Oggetto: CUP 9138 – Istanza per il rilascio del Provvedimento Autorizzatorio Unico Regionale e dei titoli abilitativi richiesti, presentata ai sensi dell'art. 27-bis del D.Lgs. n.152/2006 e ss.mm.ii. dalla Società ATON 22 S.r.l. in relazione al progetto denominato "C_24 - Impianto agro-fotovoltaico di potenza complessiva 5.993 kW e opere ed infrastrutture connesse" da realizzarsi nel territorio comunale di Sessa Aurunca (CE).

Istruttoria della Procedura di Valutazione di Impatto Ambientale (V.I.A.) integrata con la Valutazione di Incidenza (V.Inc.A.)

Istanza per il rilascio del provvedimento di V.I.A. e del Provvedimento Autorizzatorio Unico Regionale (P.A.U.R.) ai sensi dell'art. 27 bis del D.Lgs.152/2006 relativa al progetto di un impianto agro-fotovoltaico di potenza complessiva pari a 5.993 kW (di seguito, il Progetto), comprese le opere ed infrastrutture connesse, da realizzarsi nel Comune di Sessa Aurunca (CE), in località "Pantanelle".

CUP 9138

Figura 1 – Nuova disposizione del layout delle opere di progetto interne al Campo FV, in rispetto della DPA

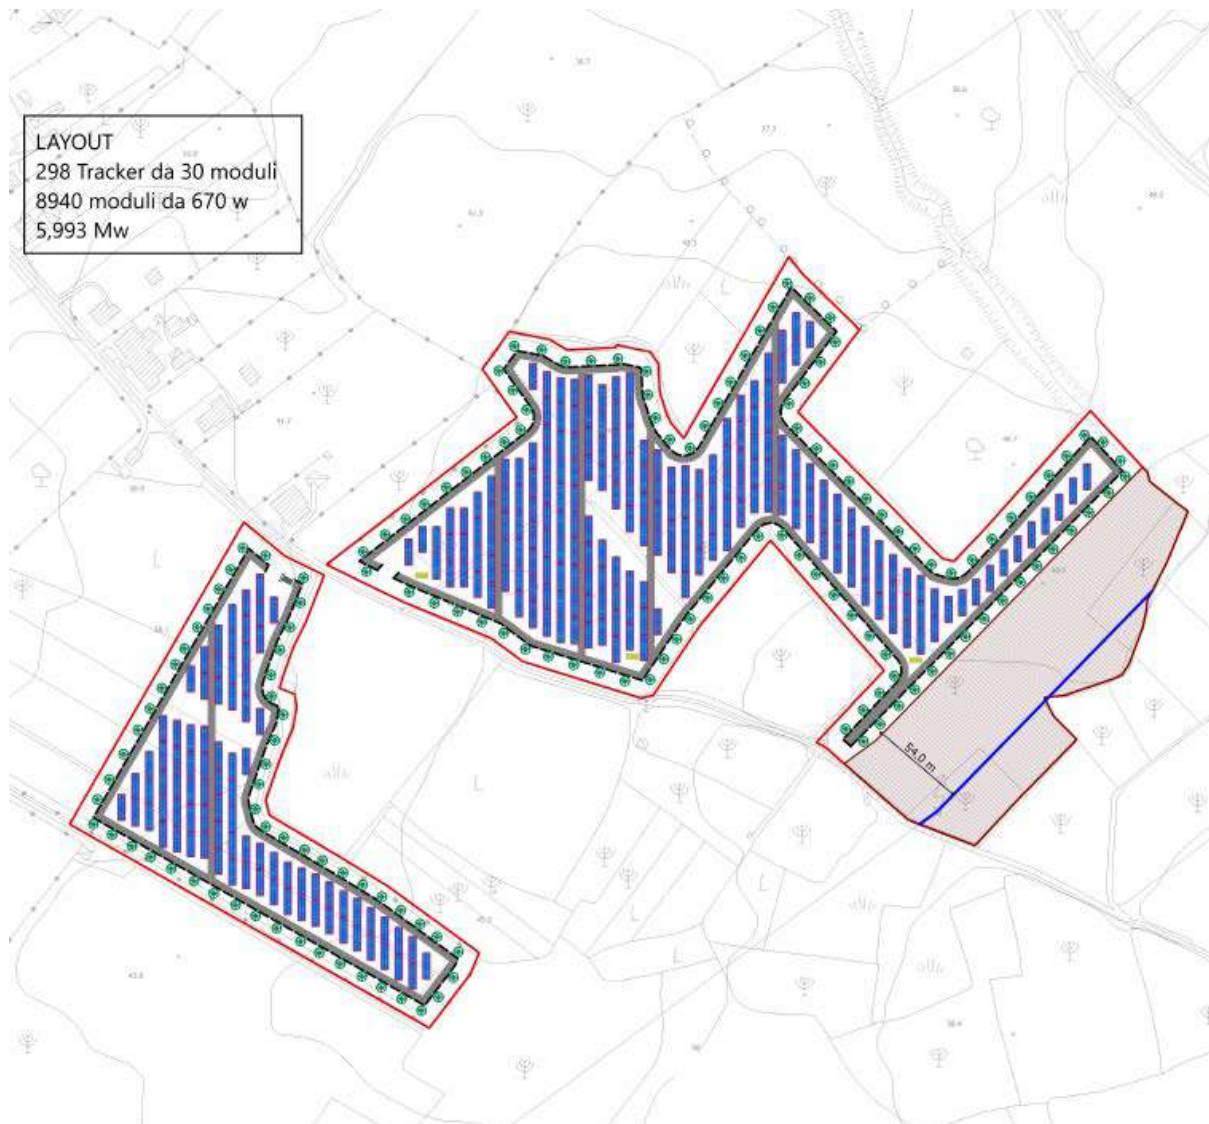
108 metri con asse il centro dell'elettrodotto 380 kV GARIGLIANO – PRESENZANO che interferisce con l'area di Progetto.

In risposta a quanto richiesto, la Società scrivente specifica che, così come da nuova cartografia di dettaglio mostrata di seguito, la disposizione di tutte le opere a costruirsi osserva la normativa sulle fasce di rispetto, ricadendo al di fuori della DPA citata.

In riferimento alla nuova disposizione di layout, si sottolinea come le opere rispettino la distanza di 108 metri con asse il centro dell'elettrodotto 380 kV Garigliano-Presenzano, quindi 54 metri per lato, così come riportato in grafico. Si tiene a precisare che le opere in progetto, pur subendo parziale modifica per quanto riguarda la disposizione del layout, non comportano la variazione delle

PLANIMETRIA DI PROGETTO

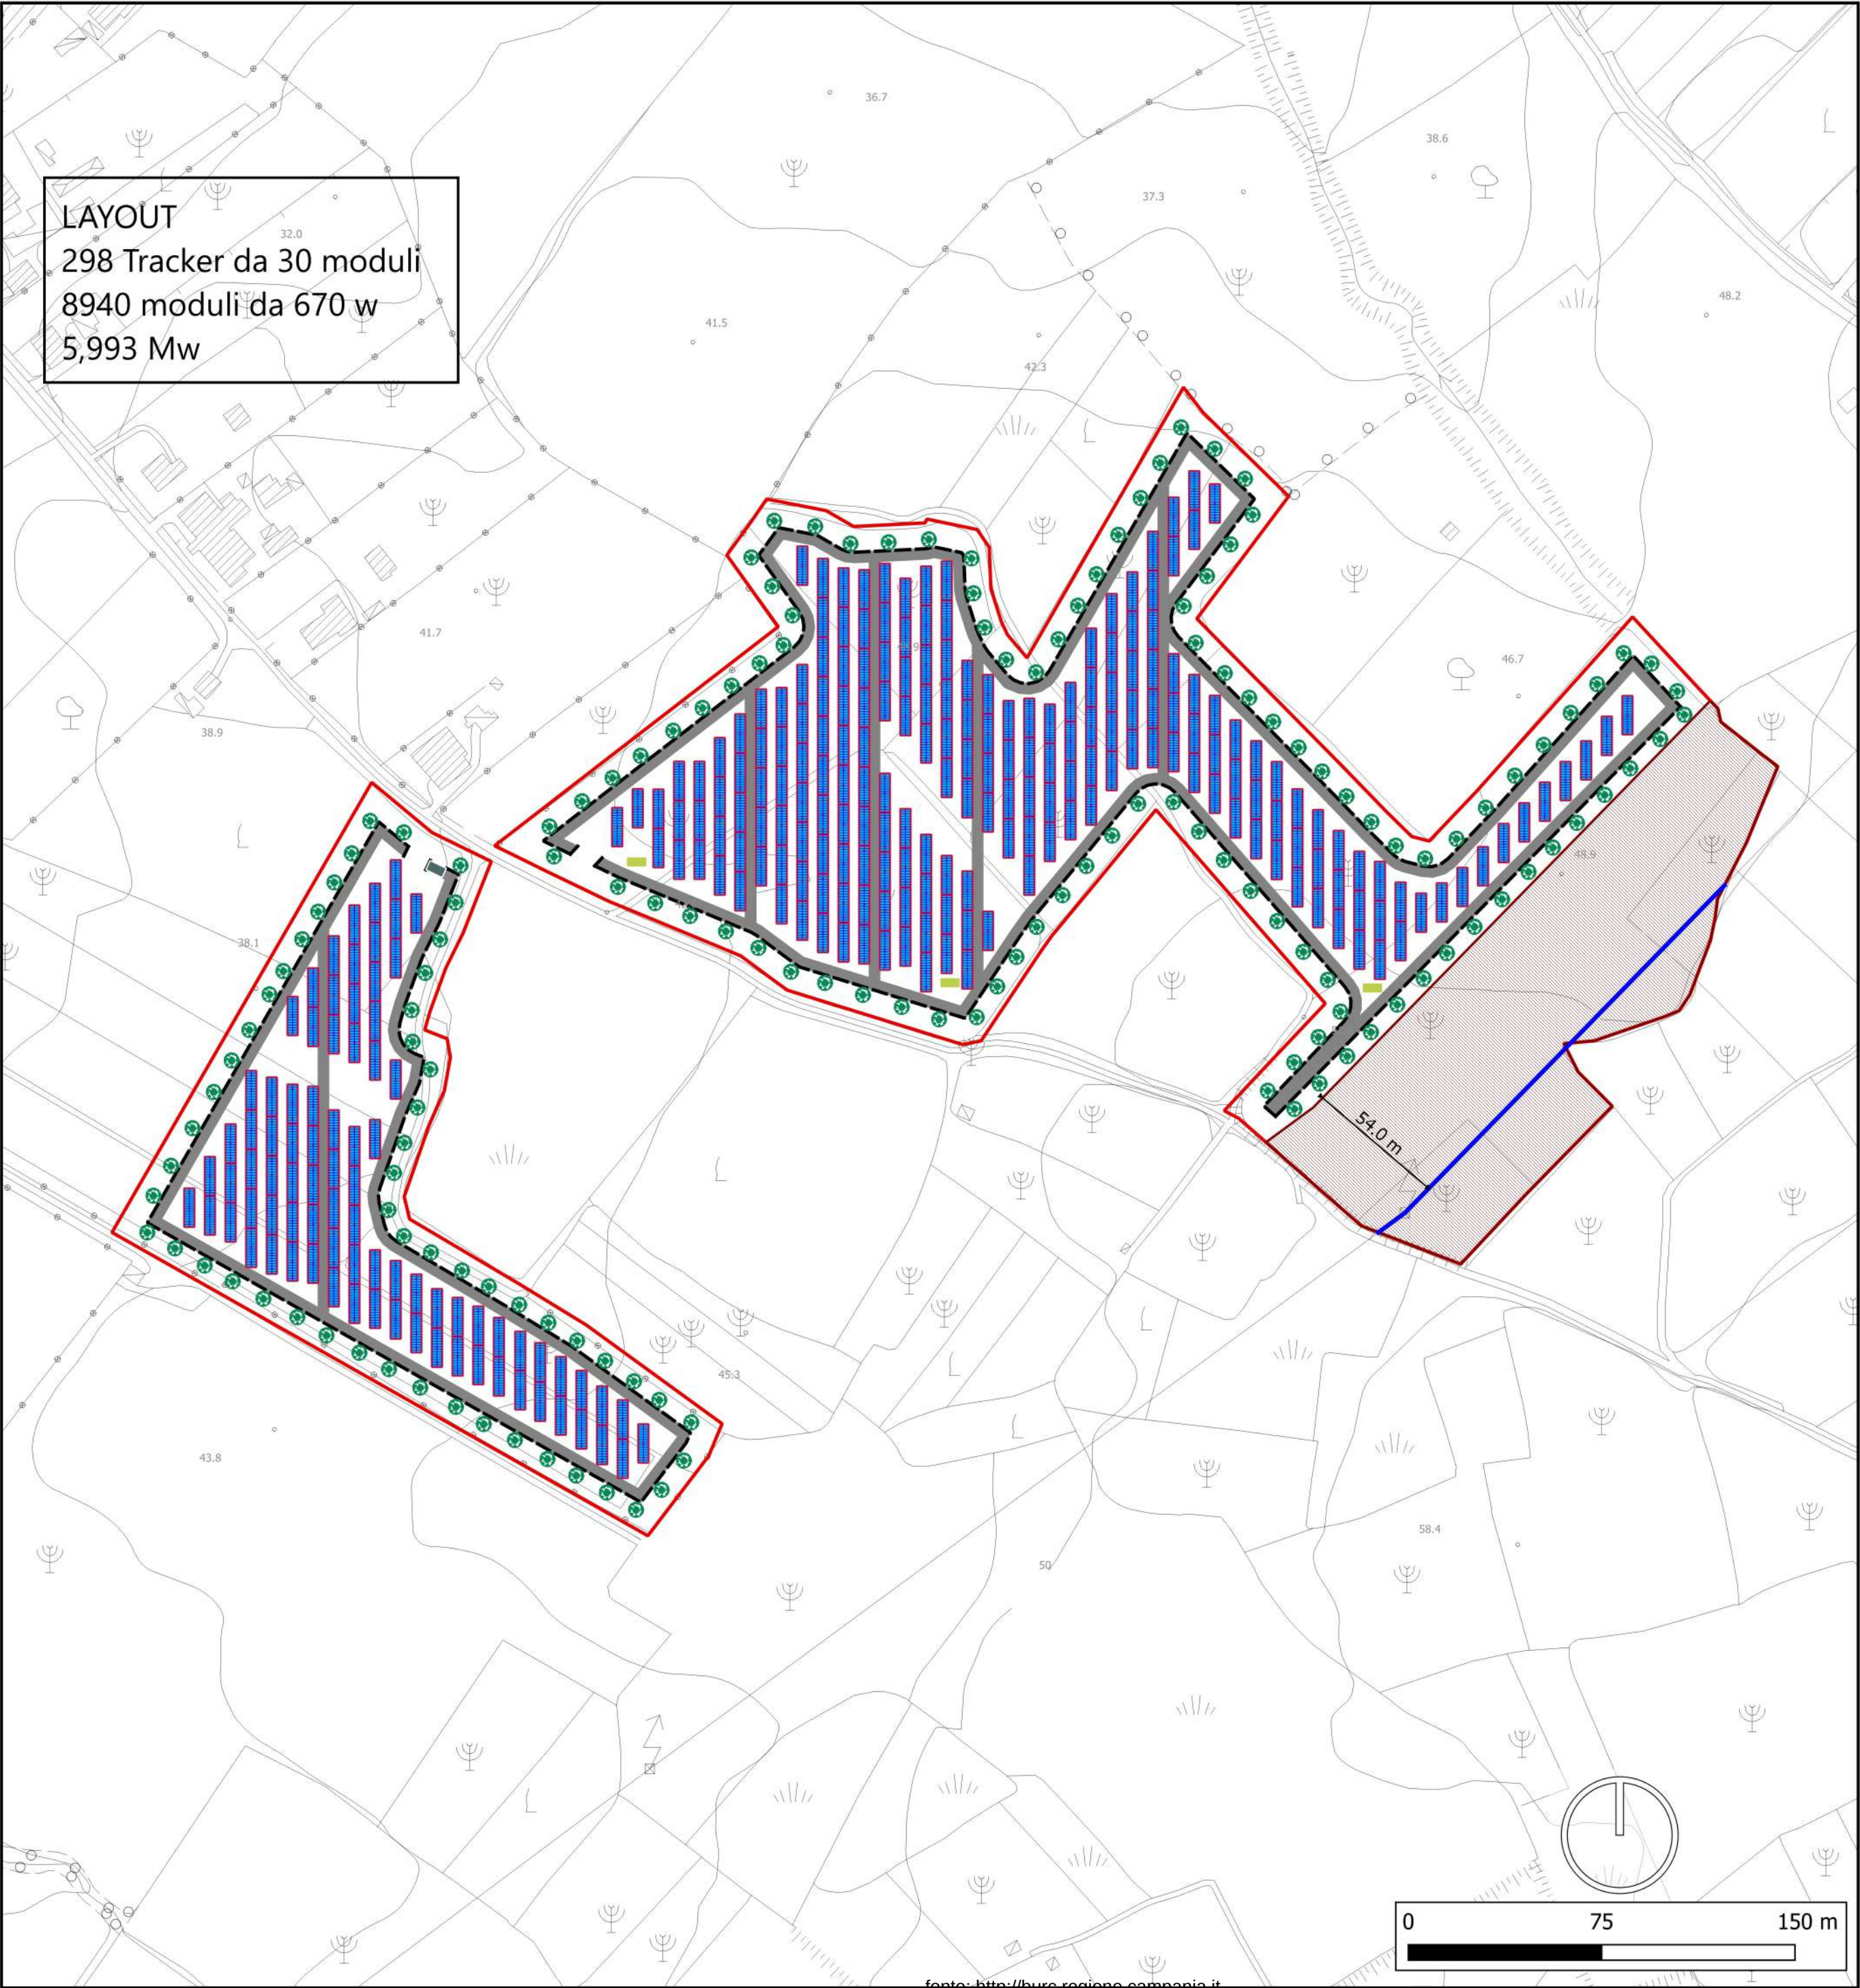
La società Aton 22 con nota prot. TERNA/A20210100202-09/12/2021 pervenuta il 30/11/2021 ha trasmesso l'elaborato C_024_INT_T_01 (allegato alla presente) in cui è riportata la posizione planimetrica delle opere in oggetto rispetto all'asse dell'elettrodotto 380 kV GARIGLIANO – PRESENZANO.

- Le opere da realizzare si trovano ad una distanza dall'asse dell'elettrodotto superiore a 54 m per cui **risulta soddisfatta** la richiesta di lasciare completamente libera da qualsiasi ingombro la fascia di terreno asservita di larghezza 42m avente come asse il centro dell'elettrodotto; essendo l'area recitata, ribadiamo che è necessario conservare una autonoma e idonea via di accesso a tale fascia per i nostri uomini e mezzi e garantire in via continuativa l'accesso al fondo asservito a mezzi e persone per le attività di esercizio e manutenzione degli elettrodotti in oggetto appartenenti alla Rete di Trasmissione Nazionale.
- Le opere da realizzare si trovano ad una distanza dall'asse dell'elettrodotto superiore a 54 m per cui le strutture ricadono al di fuori della DPA.
